改善箇所説明図

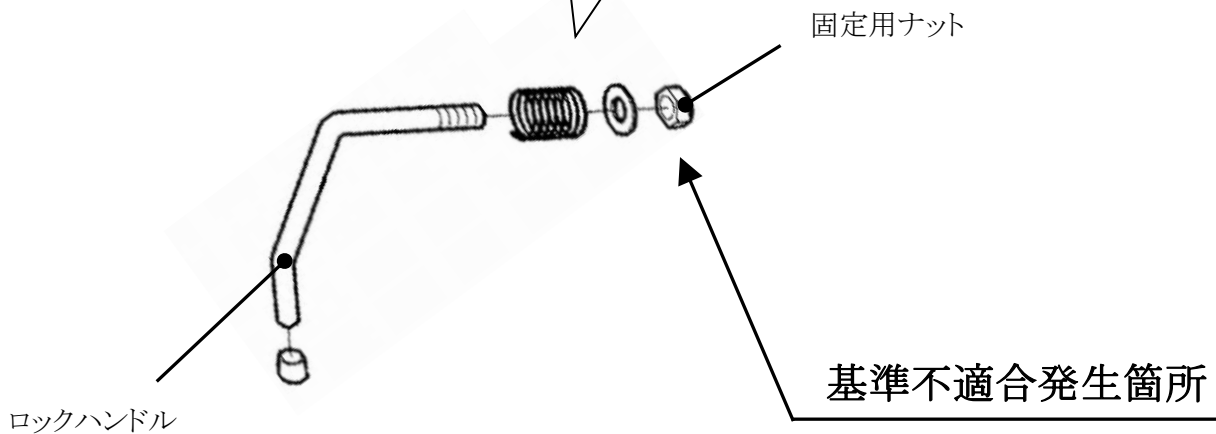
垂直式テールリフト装着車において、製造工程での管理が不適切なため、テールリフトのロックハンドル固定用ナットの締付けが不十分なものがある。そのため、そのままの状態で使用を続けると、当該ナットが緩んでロックハンドルが脱落し、最悪の場合、収納したテールリフトが走行中に開くおそれがある。

全車両、当該ナットの締付け状態を確認し、締付けが不十分なものは規定位置まで締付ける。
なお、当該ハンドルが脱落している場合は、新品のハンドルを取付ける。

エンジンルーム内車台番号打刻位置の車両前側に黄色ペイントを塗布する。
